**Avis délibéré en date du 8 août 2019  
de la Mission régionale d'autorité environnementale d'Île-de-France  
sur le projet de modification  
du centre de traitement et de stockage de déchets dangereux de la société  
SUEZ RR IMS MINERALS France à Villeparisis (77)**

**Synthèse de l'avis**

Illustration 3 : plan masse des installations

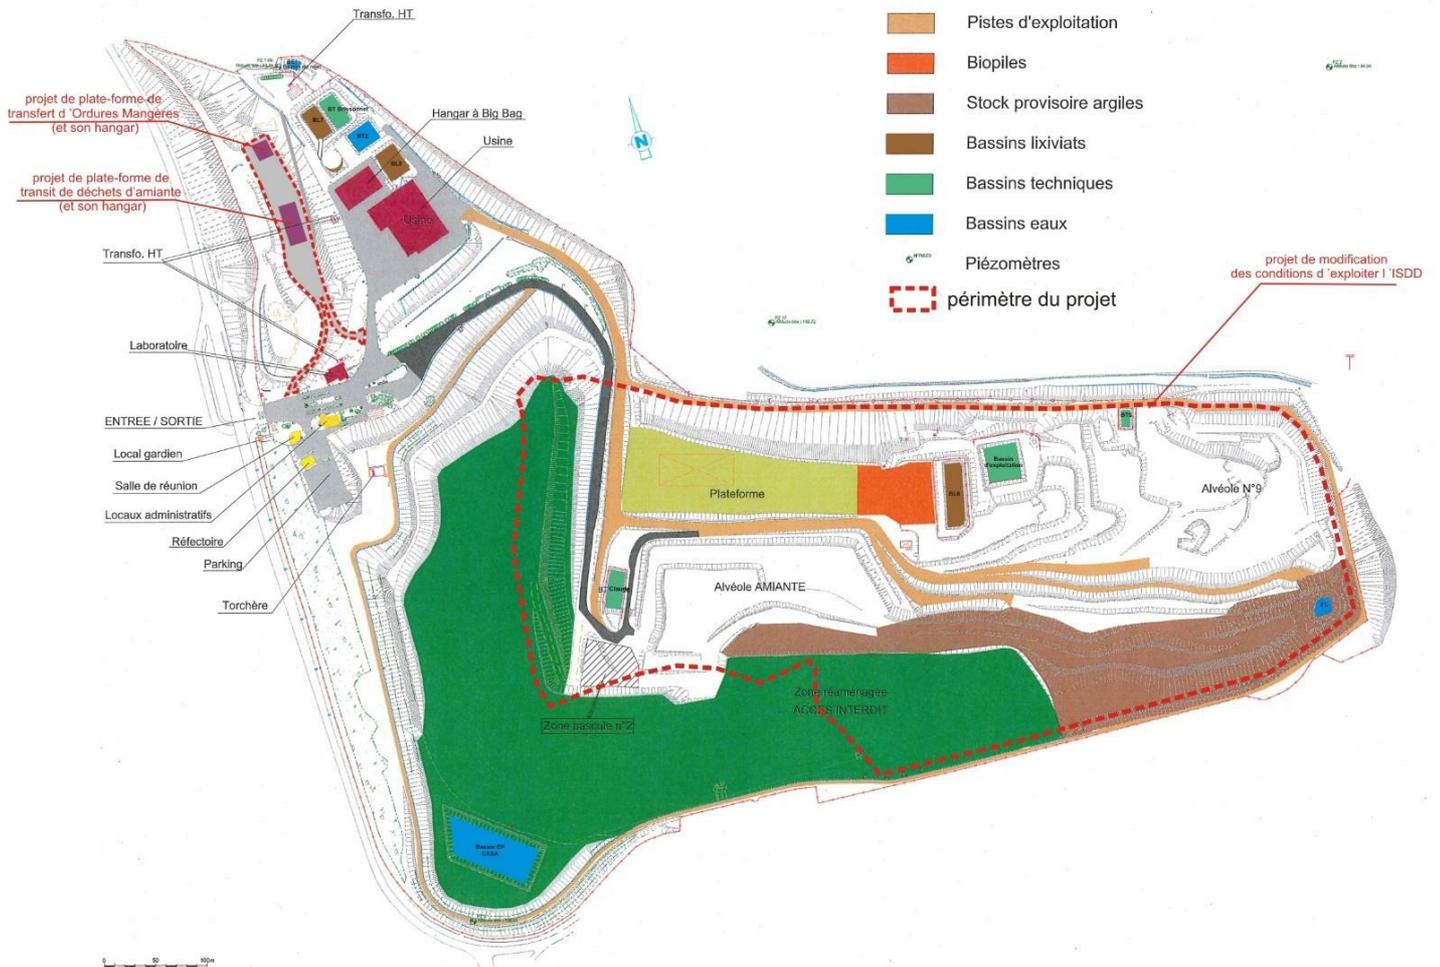
La MRAe relève que le pétitionnaire n'explicite pas dans le dossier comment est calculé le volume de stockage supplémentaire obtenu par la modification du modelé de l'installation de stockage de déchets dangereux et par l'arrêt de l'activité de stockage de déchets d'amiante.

Aucune information ne permet d'appréhender l'ordre de grandeur de ce volume supplémentaire par rapport au volume total pouvant être stocké dans l'ISDD.

**La MRAe recommande au pétitionnaire :**

- **d'expliciter dans son dossier comment a été calculé le volume de stockage rendu disponible par le présent projet de modification de son installation de stockage de déchets dangereux;**
- **de préciser le volume total de stockage ainsi obtenu dans l'ISDD.**

Illustration 9 : topographie du site après aménagement

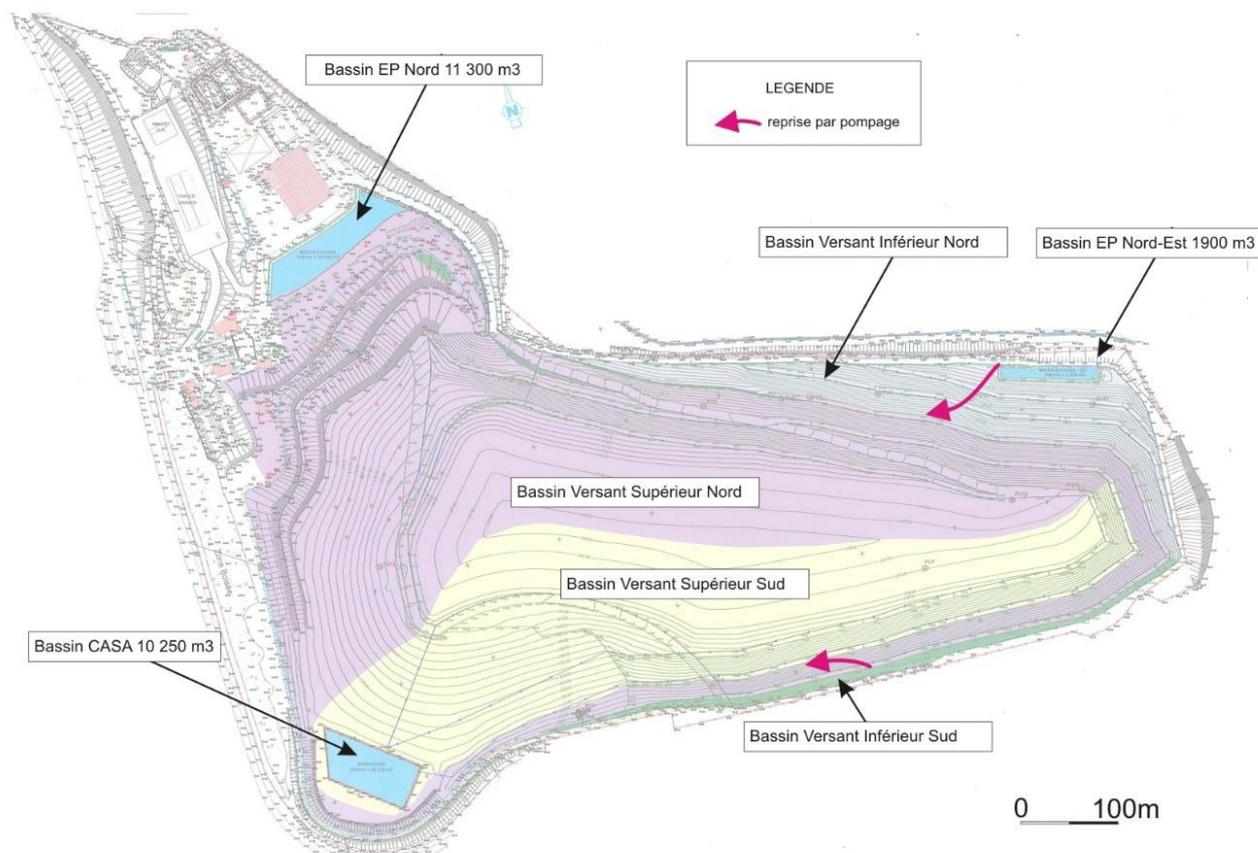
Le pétitionnaire indique que, du point de vue morphologique, le projet de modification de l'ISDD prévoit d'adapter le profil de réaménagement final, en conservant le principe d'un dôme d'axe est-ouest dont la crête est calée à 148 mètres NGF, et des pentes générales minimales comprises entre 5 et 10 % munies de redans de 5 m de largeur permettant de faciliter la gestion des eaux de ruissellement.

Selon le pétitionnaire, le nouveau modelé final ne conduira pas à modifier la perception générale du site et fera l'objet de mesures d'insertion paysagère afin de réduire les impacts sur le paysage. Les modifications de la morphologie générale de la zone de stockage de déchets dangereux apportées par le projet resteront limitées au regard de la morphologie envisagée initialement (arrêté préfectoral de 1992).

La MRAE note que le pétitionnaire aurait pu étudier de façon plus approfondie comment diminuer l'effet artificiel perceptible du projet. Par exemple :

- la possibilité de revoir le rythme des redans, adoucir les angles, diversifier la largeur du plat, afin d'avoir une perception plus irrégulière de terrasses,
- regrouper les plantations de façon à avoir des unités plus massives en harmonie avec le paysage boisé environnant,

**La MRAe considère que le projet de modification du modelé final du site de Villeparisis constitue un enjeu environnemental certain du point de vue paysager. Elle recommande :**

- **d'atténuer l'aspect artificiel du modelé final créé par les implantations éparses, notamment en densifiant les plantations ;**
- **en termes de biodiversité, de créer des milieux favorables au développement d'une faune/flore particulière en lien avec la gestion pastorale projetée.**
